Betonspurfertiger – Fassung vollflächig 3.00 m

Fassung **VOLLFLAECHIG** vom 18.08.2026: kein Teilerkeil, keine inneren Kufen – die Quertraeger (orange) liegen oben auf. Alle Masse aus **Betonspurfertiger_Vollflaechig.stl**, Einheit **cm**, Nullpunkt in der Gerätemitte.

RÄUMLICH · QUERTRÄGER ORANGE

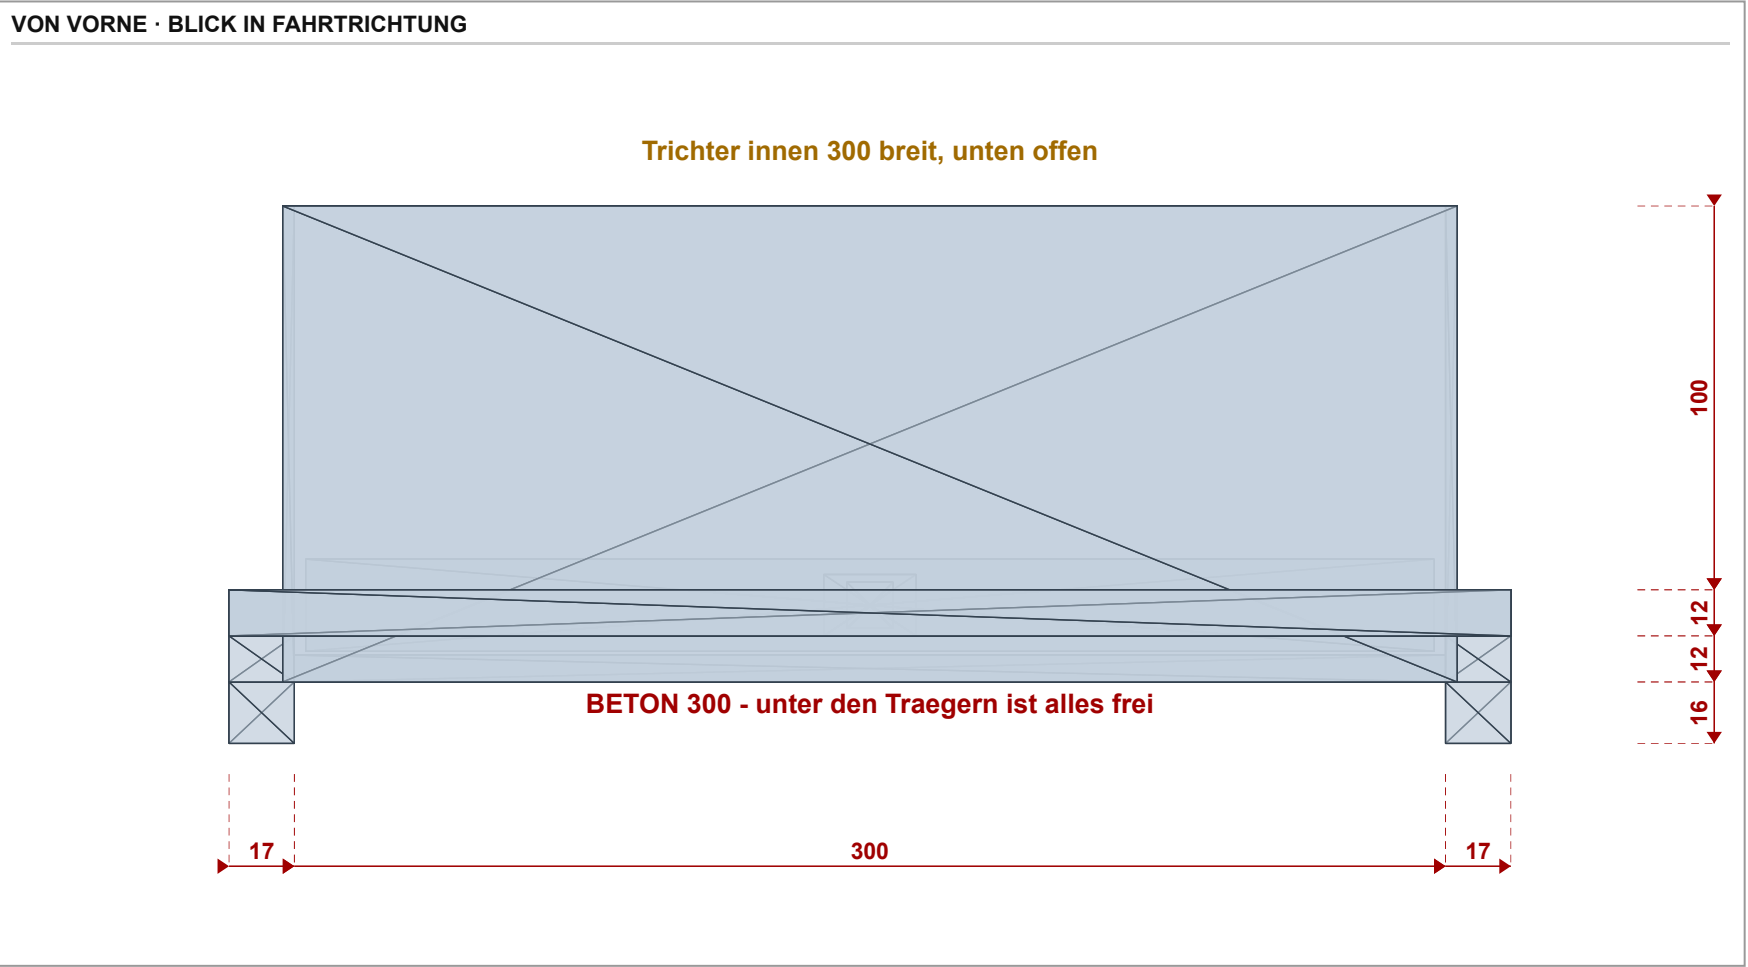
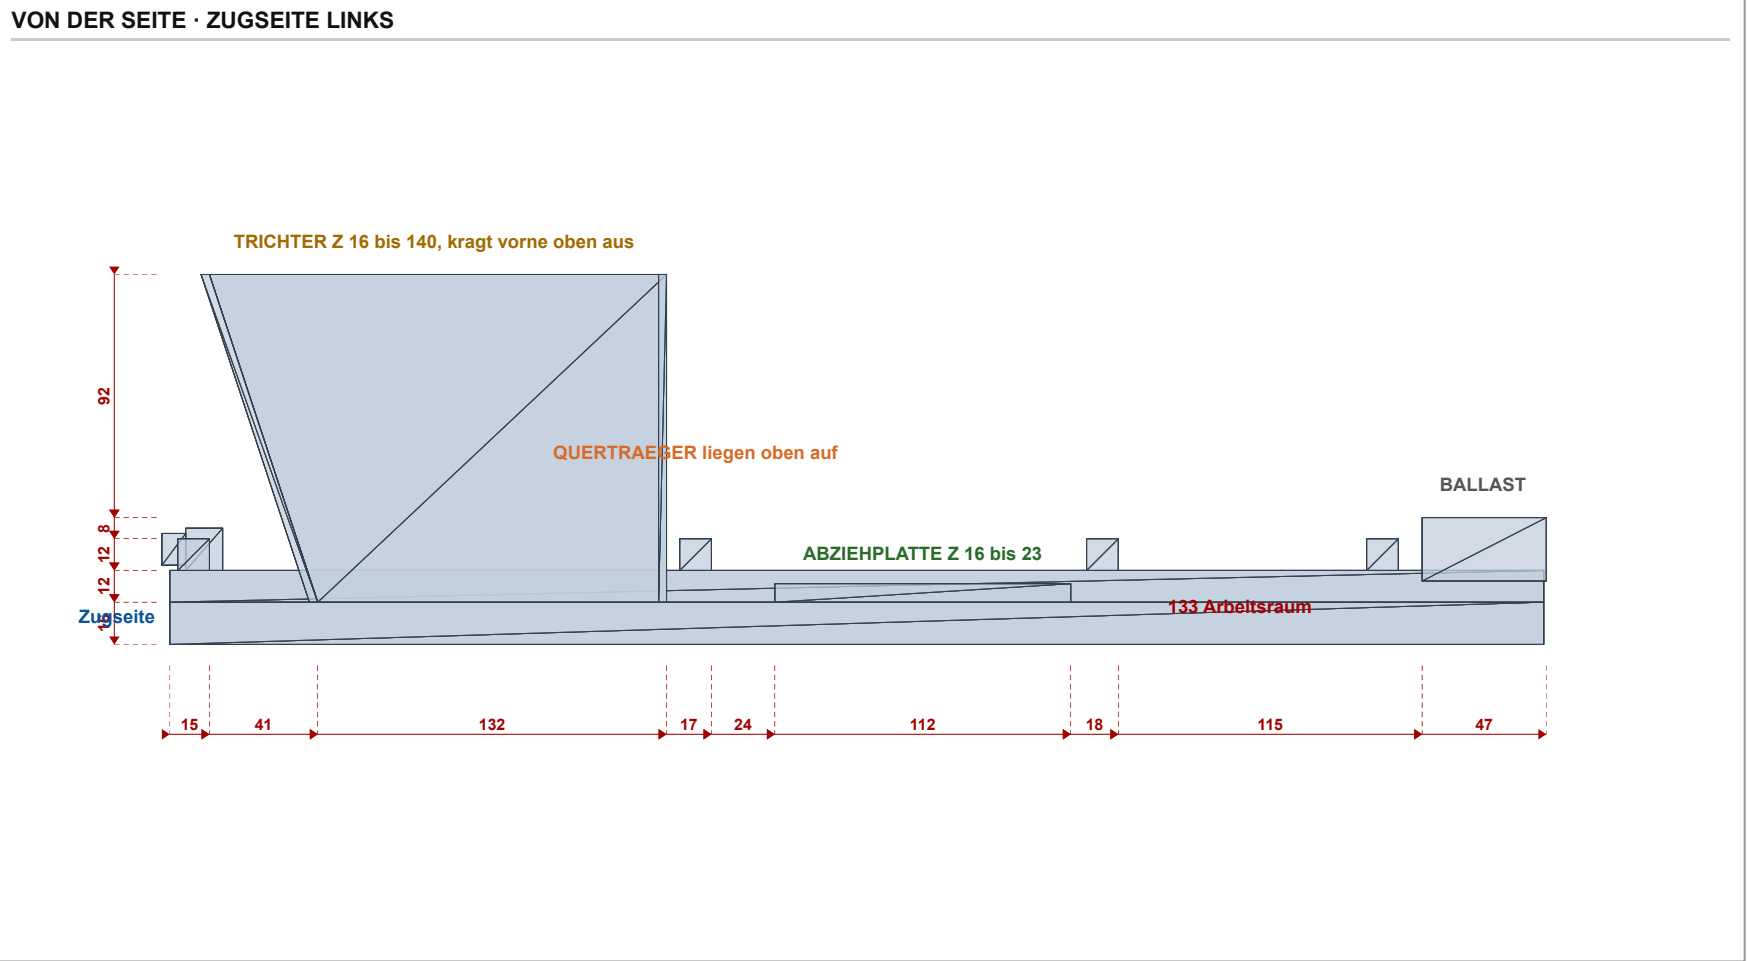
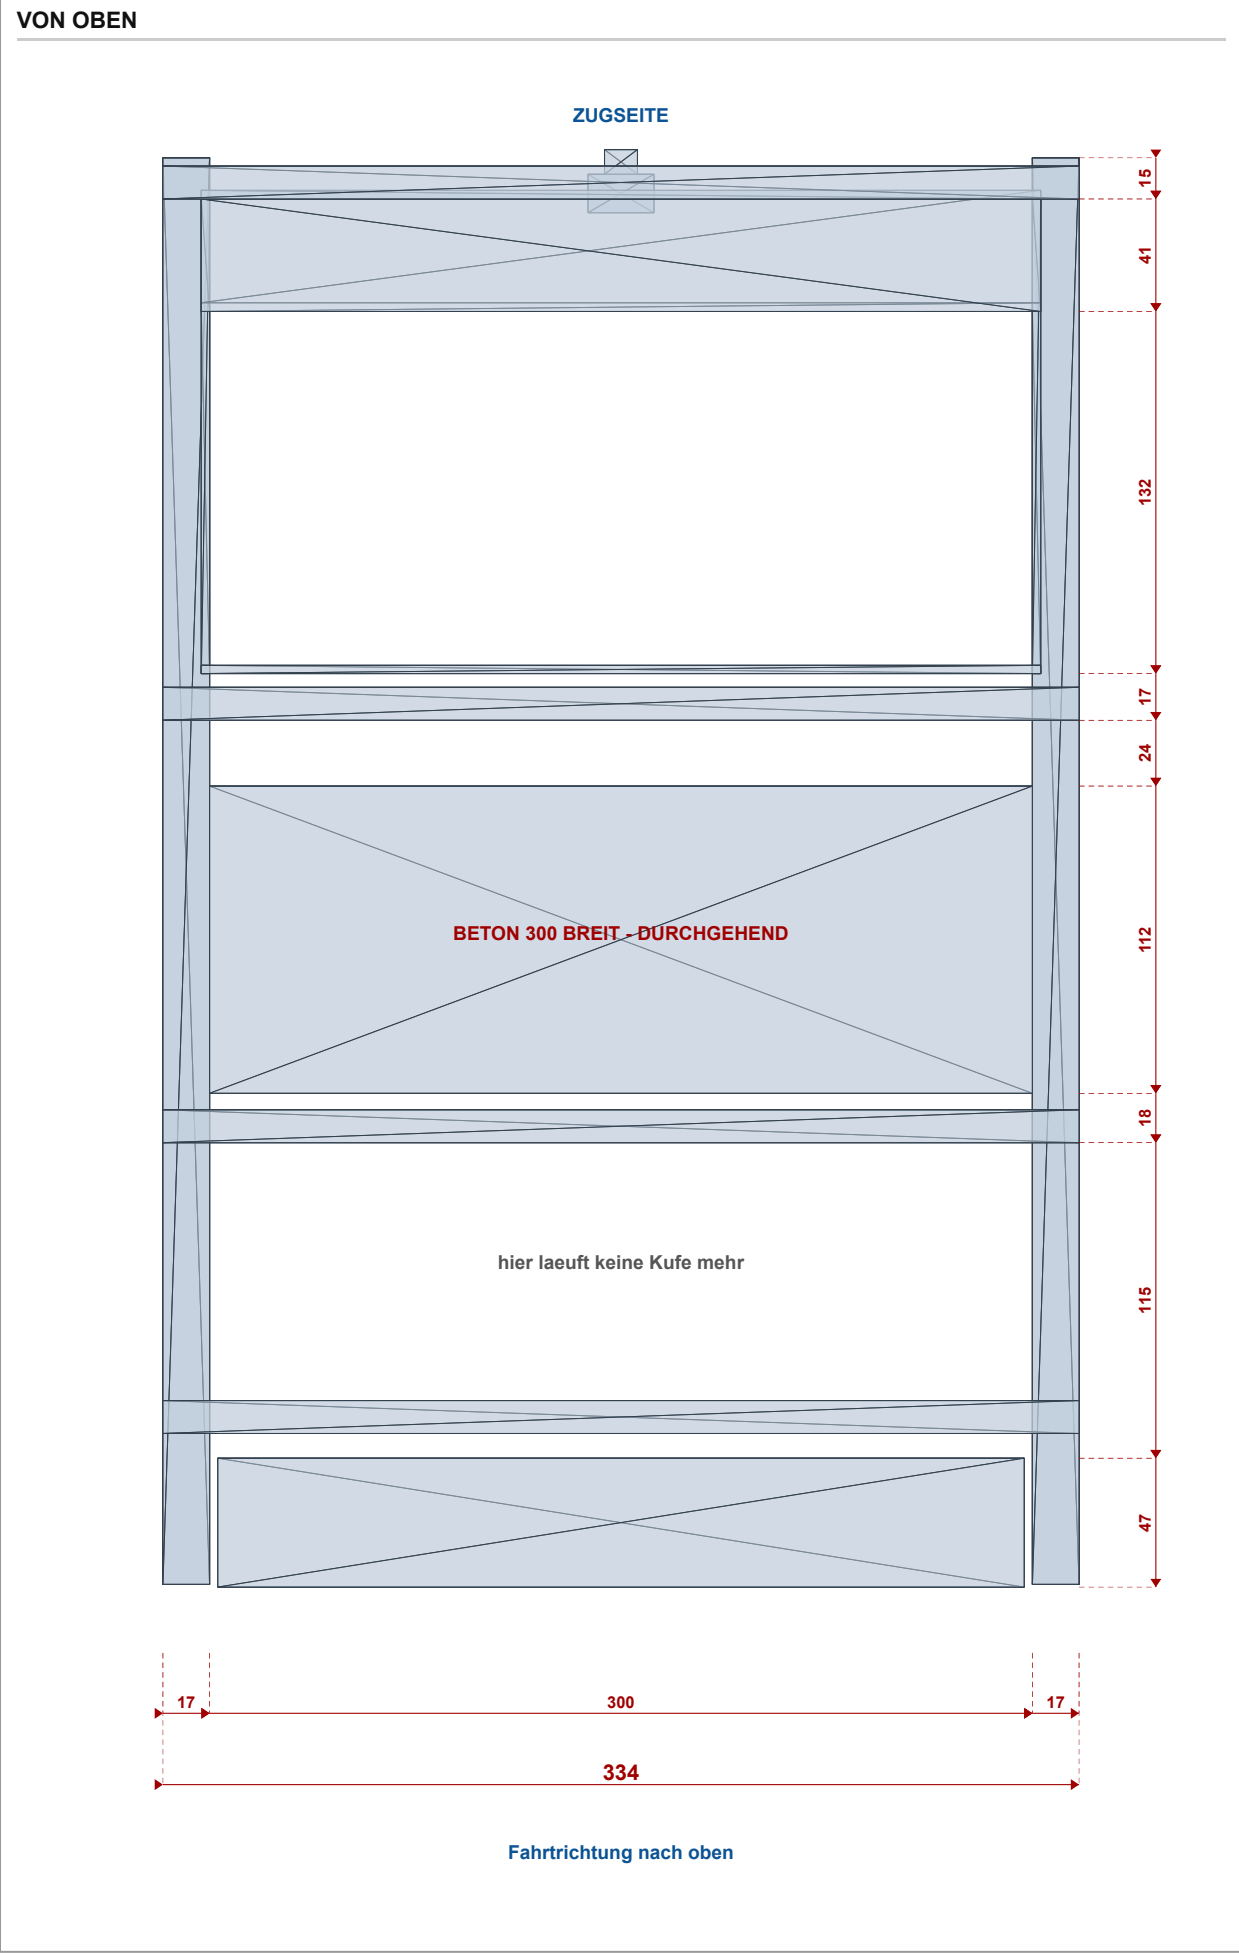
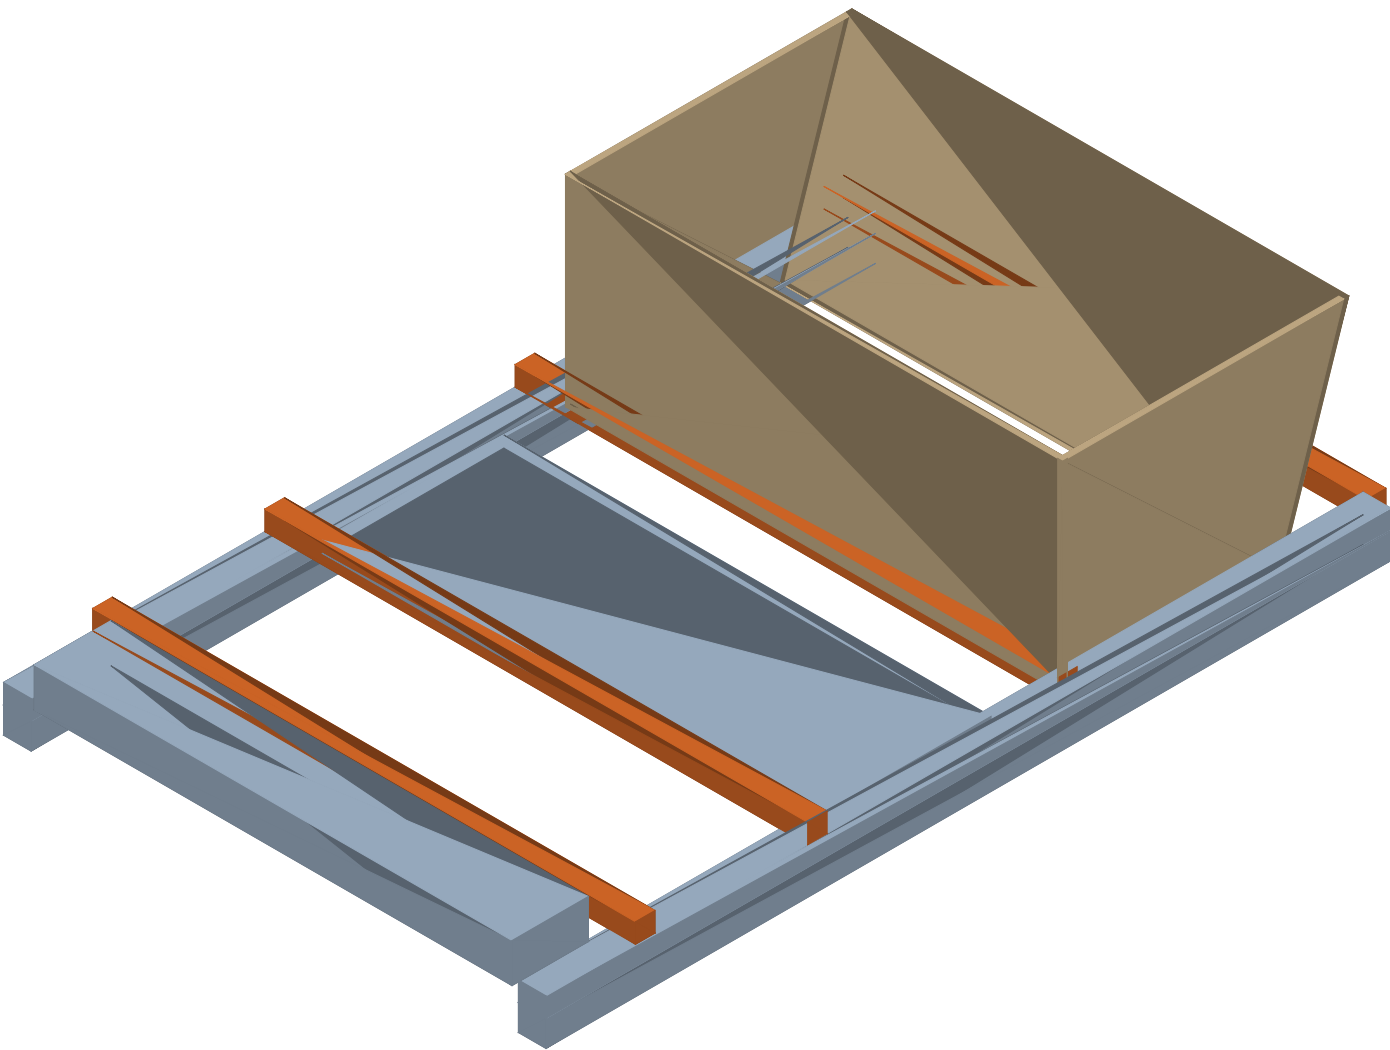
Was gegenüber deinem Tinkercad-Modell geändert wurde (Ansage 18.08.2026):

- **Teilerkeil entfällt** – es wird nicht mehr auf zwei Spuren geteilt.
- **Die beiden inneren Kufen entfallen** – sie würden zwei Rillen in die durchgehende Platte ziehen.

- **Ersatz: vier Querträger, die oben auf den beiden Kufen aufliegen** (Z 28 bis 40). Darunter bleibt die volle Breite frei.
- **Lichte Weite 300 cm** = Betonbreite nach Ausführungsplan ILF NalpSolar_51_PL_0419 A1 vom 30.07.2026. Aussenbreite damit 334.

- **Kufenhöhe 16 statt 17** – die Kufenhöhe ist die Plattendicke, und der Plan verlangt 16 cm.
- Die **Trichterform ist unverändert** aus deinem Entwurf: unten eng (Y -19), oben weit (Y -60), die Vorderwand kragt nach vorne oben aus.

- **Was noch offen ist:**
 - **Querneigung 5 % mit wechselnder Richtung** (Plan A1): die Abziehplatte F müsste quer neigbar sein – im Modell ist sie starr.

- **Querrillen** mind. 1.0 cm tief, 30° zur Längsachse: Rillenzieher fehlt noch. Platz dafür ist im Arbeitsraum (133 cm zwischen Abziehplatte und Ballast).

- **Vibronadeln, Aggregat und Plattform** fehlen im Modell.
 - **Keine Höhenverstellung** – die 16 cm sind fix über die Kufenhöhe.
- Die **Statik rechnet noch die alte Geometrie** (drei Kufen, 90-cm-Trichter). Der Trichter ist hier 124 hoch und 300 breit – vor der Fertigung neu rechnen.
